MAXEN ELECTRONICS LIMITED

REV.1

MX-H156FL40-IH01 Product Specification

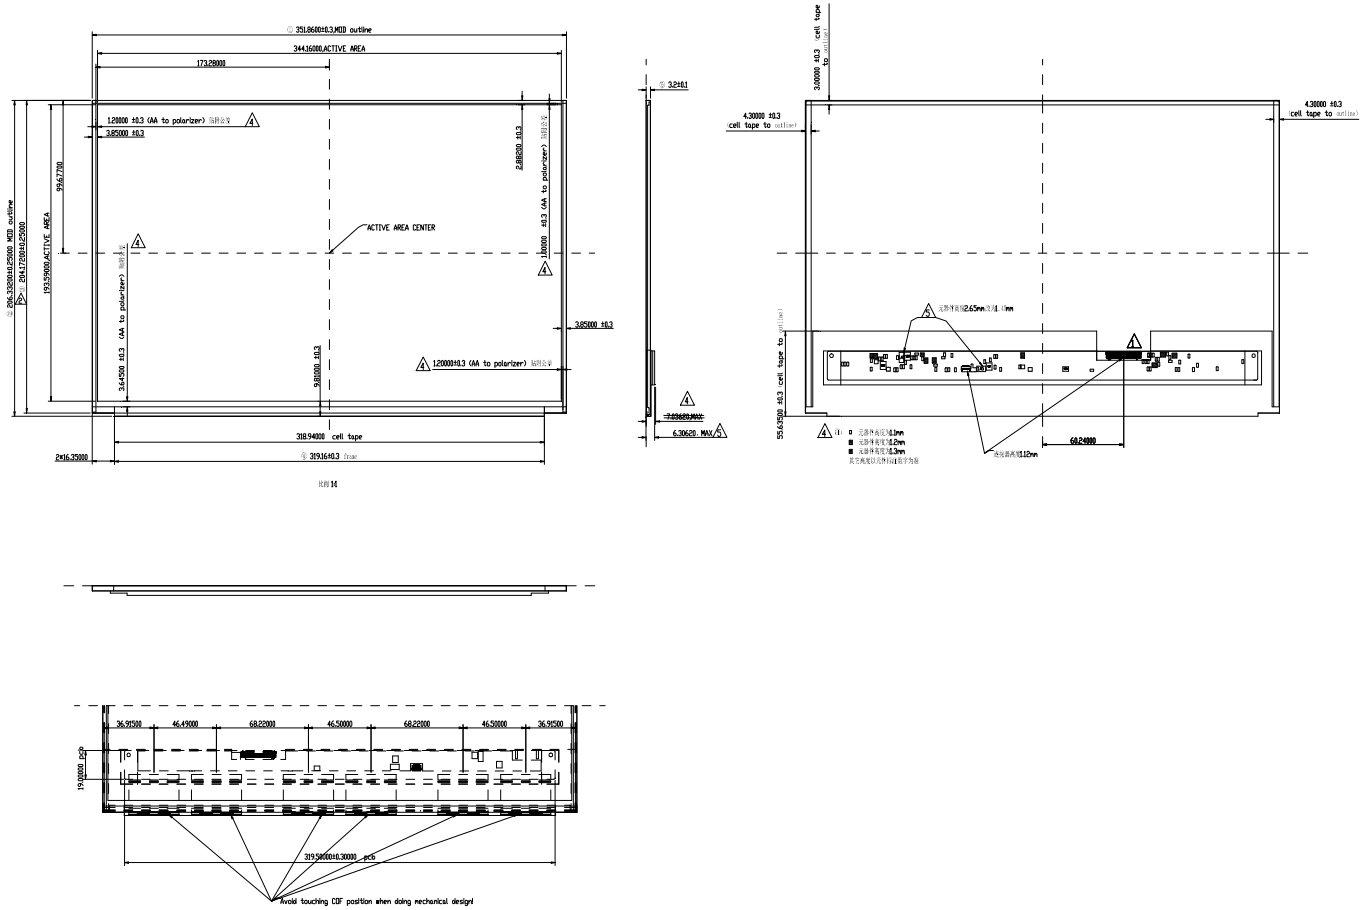
REV.	EC NO.	DESCRIPTION	CHANGED BY	DATE
1	V1.0	将LVDS:连接器pin序号	CHENWEIFENG	2021/06/30
2	V2.0	source到背光端距30.0mm,宽度由324.0改变为324.172	Mo zhiping	2021/08/19
3	V3.0	更新图纸和公差尺寸，并保留安全尺寸	Chen Yao	2021/08/24
4	V4.0	元器件高度0.1mm，标注说明，图示变更通信方式，增加pin脚定义	Chen Yao	2021/09/28
5	V5.0	将Pin脚第一、二、三脚长度由2.0mm改为2.5mm，线路图更换为工程图纸30.302	Chen Yao	2021/09/30
